Mission régionale d'autorité environnementale

**Avis délibéré de la mission régionale d'autorité
environnementale sur le projet de mise en conformité du
réseau d'assainissement des eaux usées présenté par le
syndicat intercommunal d'assainissement de la haute
vallée du Garon (SIAHVG) sur la commune de
Messimy(département du Rhône)**

Avis n° 2021-ARA-AP-1115

Avis délibéré le 2 avril 2021

Figure 4: Synoptique de la STEU de Messimy (Source étude d'impact)

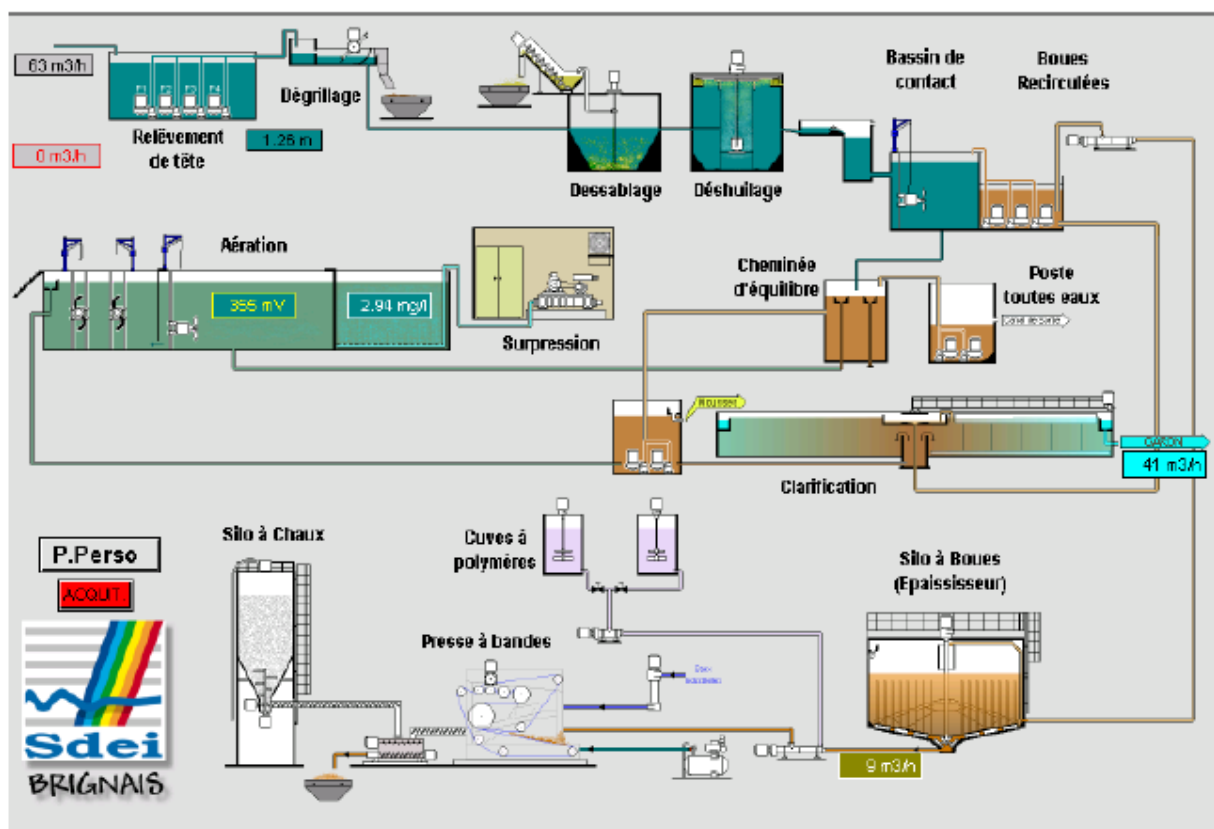
Les boues, 164 tonnes en 2018, déshydratées et chaulées, sont entièrement valorisées en épandage agricole. On ne trouve toutefois dans le dossier que la référence du plan d'épandage, sans plus de précision¹⁴.

L'Autorité environnementale recommande de préciser les caractéristiques du plan d'épandage (terrains récepteurs, calendrier, suivi pédologique) afin d'assurer une bonne information du public.

Figure 5: Voisinage de la STEU (Source étude d'impact)

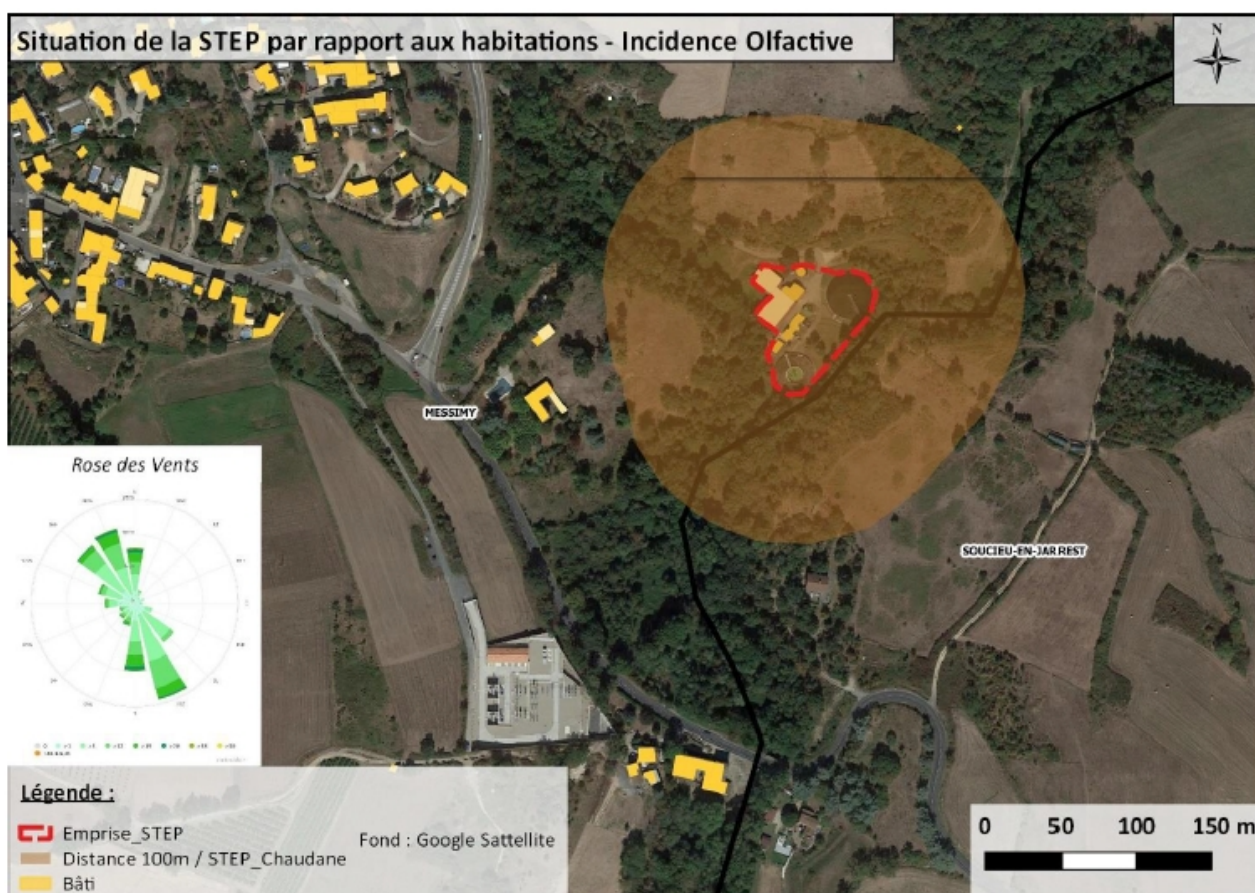
Le dossier évoque pour mémoire les nuisances sonores et olfactives, sans les qualifier ni les quantifier, malgré la présence d'habitations proches de la STEU existante. L'habitation la plus proche est située à environ 150 m de la STEU, et on en dénombre plusieurs dans un rayon de 350 m.

Le dossier, s'appuyant sur « les constats passés » (sic), l'éloignement (relatif) des premières habitations, et la direction des vents dominants, conclut²⁷ à une incidence faible à très faible. Cette assertion nécessiterait d'être étayée par un bilan chiffré.

L'Autorité environnementale recommande de démontrer la faiblesse des nuisances pour les habitants à l'aide de données quantitatives.

Figure 6: Implantation du bassin d'orage sur le site de la STEU Scénario 1 (source : annexe 11)

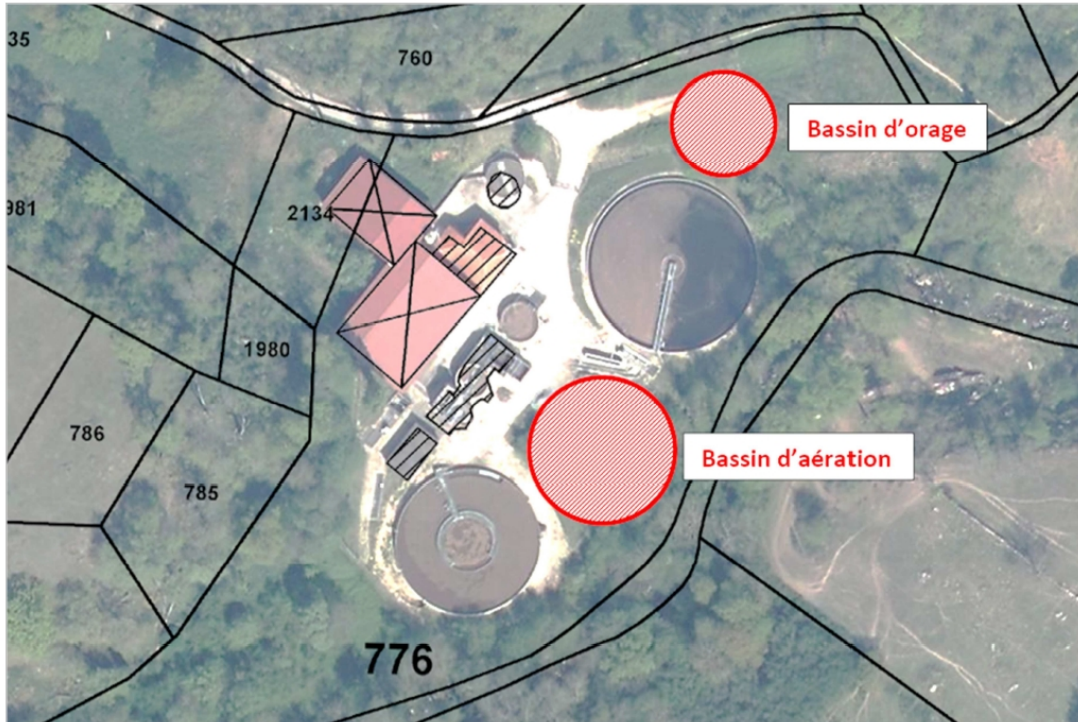
Le dossier ne tranche pas sur la solution retenue pour l'implantation du bassin d'orage de Messimy. Pourtant, la justification du retrait du dossier initial et le dépôt du dossier actuel sans procédure de défrichement et de destruction d'individus d'espèces protégées était justifié par le choix du scénario 1²⁶, car cette solution éviterait le défrichement et les mesures compensatoires associées (voir figure 6). La solution proposée est de « faire procéder au printemps 2021 à l'analyse écologique du site du bassin d'orage de la station, en attendant que l'étude d'avant-projet fixe l'emplacement définitif du bassin ».

L'Autorité environnementale recommande que le dossier mentionne l'engagement du maître d'ouvrage à retenir le scénario 1, lui seul justifiant le dépôt d'un nouveau dossier sans procédure de défrichement et de destruction d'espèces protégées.

Figure 7: Boisements compensatoires (Source étude d'impact).

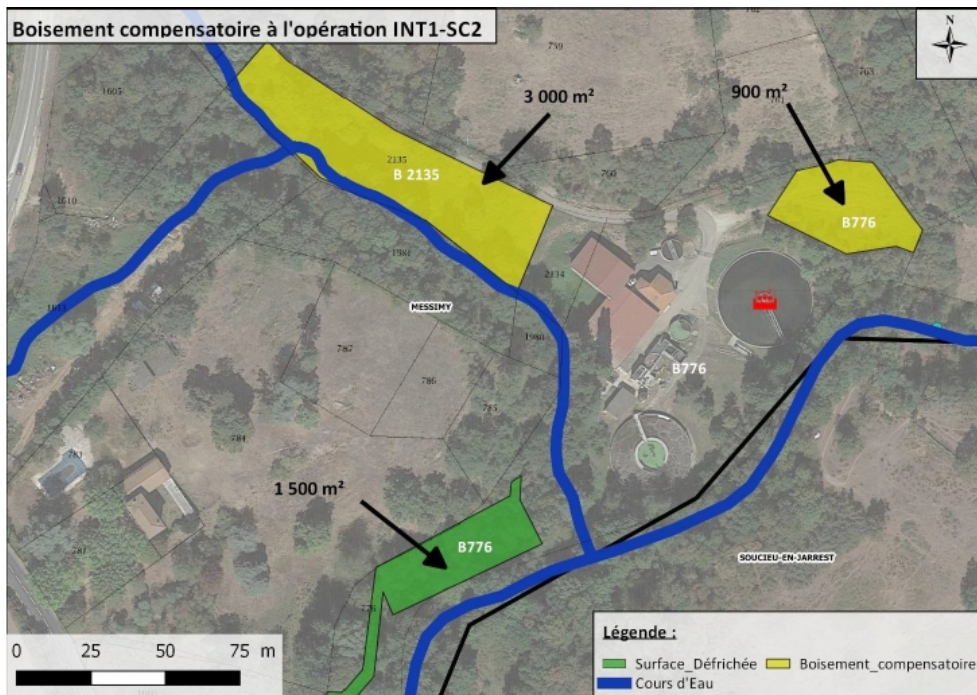
Si la création du bassin d'orage en amont de la STEU (INT1-SC2) était retenue, le dossier évalue l'impact du projet à la destruction d'environ 1 500 m² d'aulnaie-frênaie. La mesure compensatoire consiste en la replantation de 3 750 m² de boisement de même type (ratio de 2,5 pour 1) sur une parcelle voisine appartenant à la commune de Messimy (voir illustration ci-dessous).

Cette implantation impliquerait en outre la mise en œuvre de mesures de réduction, détaillées p.343 de l'étude d'impact, visant à ne pas perturber le fonctionnement de la zone humide, évitée toutefois par le projet.
